与儀小学校区通学路対策実施箇所図

与儀小学校合同点検【R3.9.22(水)】

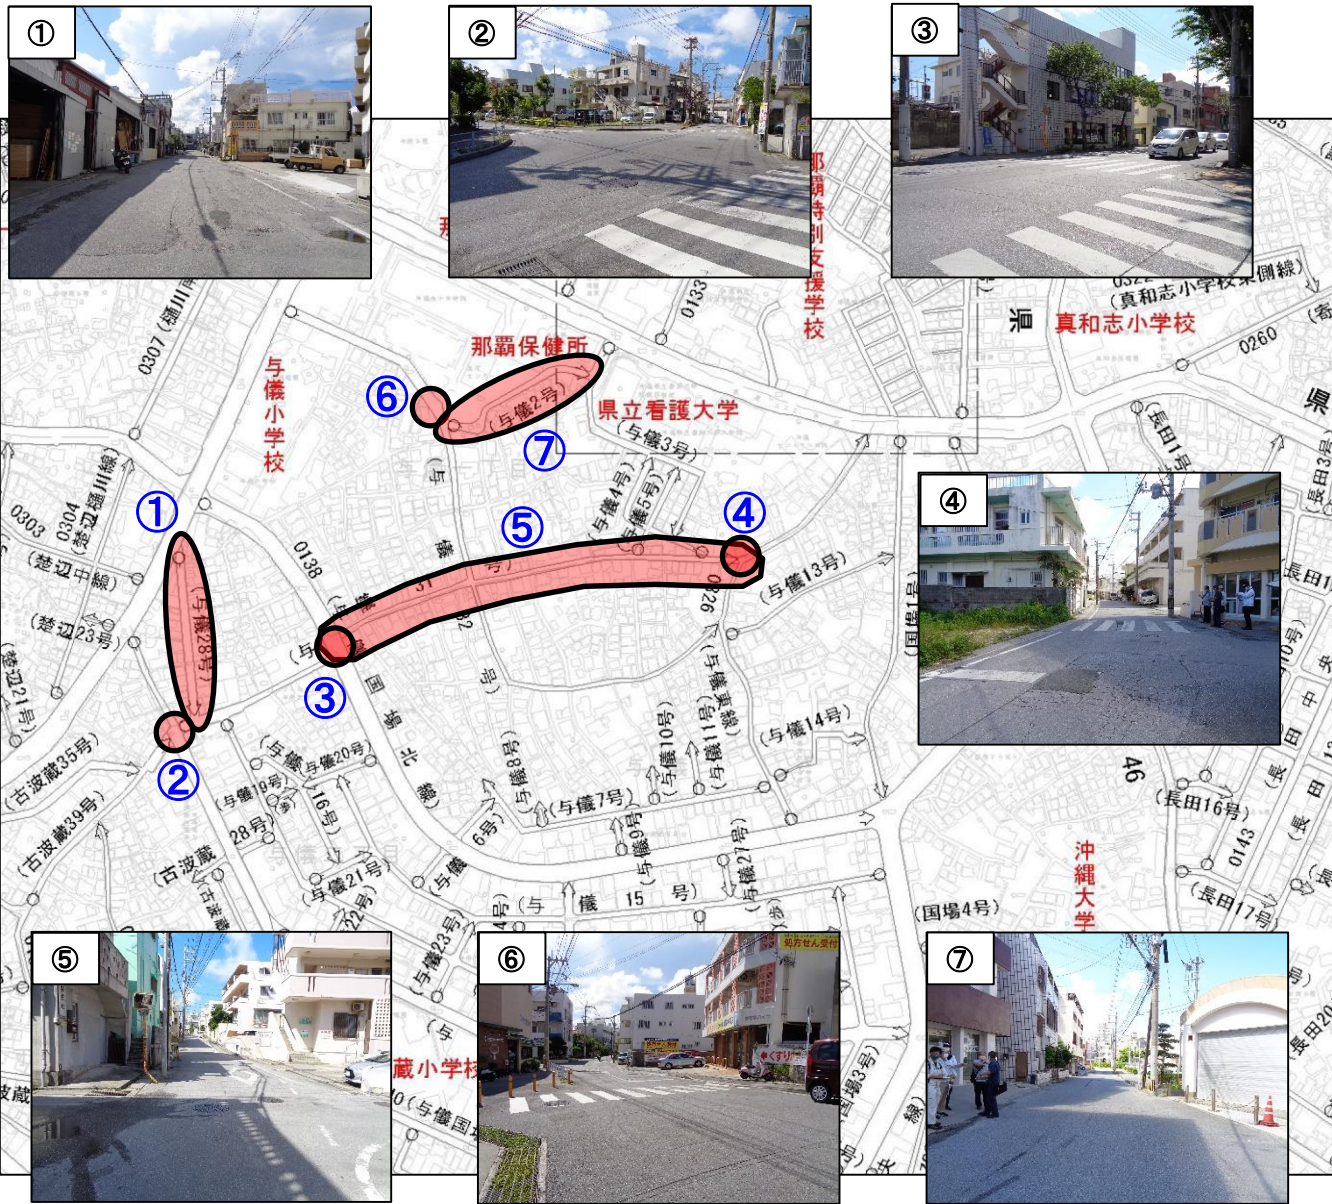
課題と対策(案)	
①	道管・道建・警察	課題	・路上駐車が多いため、小さな子どもが車道を歩くので危険。
		対策(案)	・外側線の引き直し ・路側帯のカー化 ・駐車違反取締の強化
②	警察・道管・道建	課題	・交通量が多く、信号機もないため
		対策(案)	・横断歩道の塗り直し ・横断歩道の強調標示(着色)
③	小学校	課題	・交通量が多い場所を横断するため。
		対策(案)	・交通安全指導の実施
④	警察	課題	・道が細く、交通量もあるため。
		対策(案)	・横断歩道、停止線の補修
⑤	道管・道建	課題	・道が細く、交通量もあるため。
		対策(案)	・外側線の引き直しと交差点内は「トトライン」の引き直し
⑥	小学校・道管・道建	課題	・道が細く、交通量もあるため。
		対策(案)	・交通安全指導の実施 ・ハンプ設置検討の要望あり(校長先生)
⑦	道管・道建	課題	・道が細く、交通量もあるため。 ・歩道が途切れている。
		対策(案)	・外側線の引き直し
